MAGISTRÁT MĚSTA PARDUBIC

ODBOR HLAVNÍHO ARCHITEKTA

VYJÁDŘENÍ

Lávka přes Palackého třídu

Obr. 3, 4 - Varianta 1 – výřez situace, nadhledová vizualizace

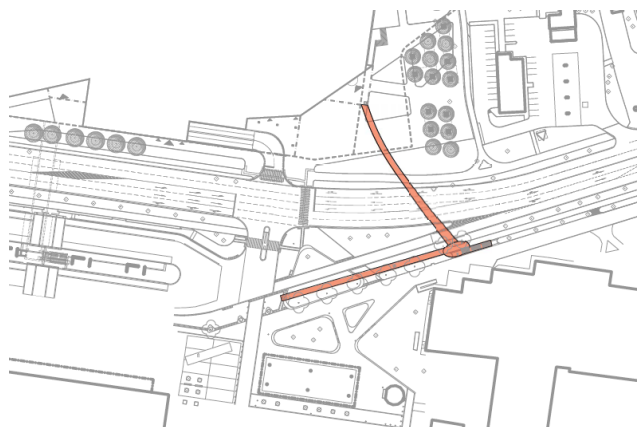
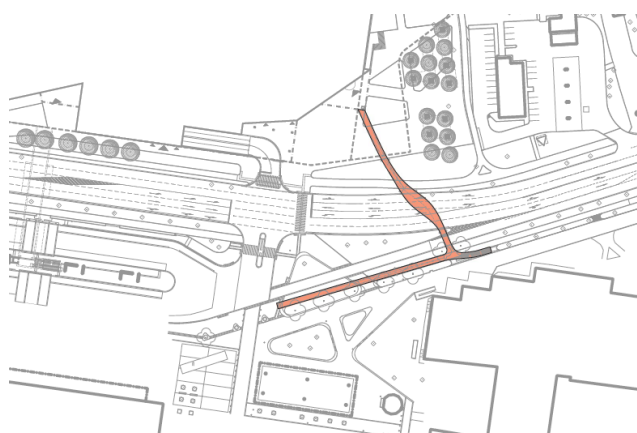
Konstrukční řešení varianty 2 s nakloněnými podpurnými pilíři s osvětlením považujeme za vhodnější řešení z hlediska střídmějšího estetického působení a lepšího začlenění do charakteru prostoru přednádraží. Tvar mostovky přes Palackého třídu však považujeme vhodnější v přímém provedení jako je použito ve variantě 1.

- Lávka vytvoří bezbariérové napojení veřejného prostranství pomocí rampy i na severní straně Palackého třídy. Schodiště výrazně znemožňuje použití lávky pro imobilní, chodce vedoucího kočárek a cyklisty, přijíždějící z městského parteru ze severní strany území, neplní tak deklarovanou funkci propojení obou stran Palackého ulice
- Bude zachován stávající přechod pro chodce. Z hlediska platné ÚS a dopravních vazeb je jasně naznačen směr pěších tras přes komunikaci v místě stávajícího přechodu.
- Konstrukce rampy v jižní části území napojující přednádraží nebude negativně ovlivňovat stávající zeleň a nebude zhoršovat komfort stávající segregované cyklotrasy.
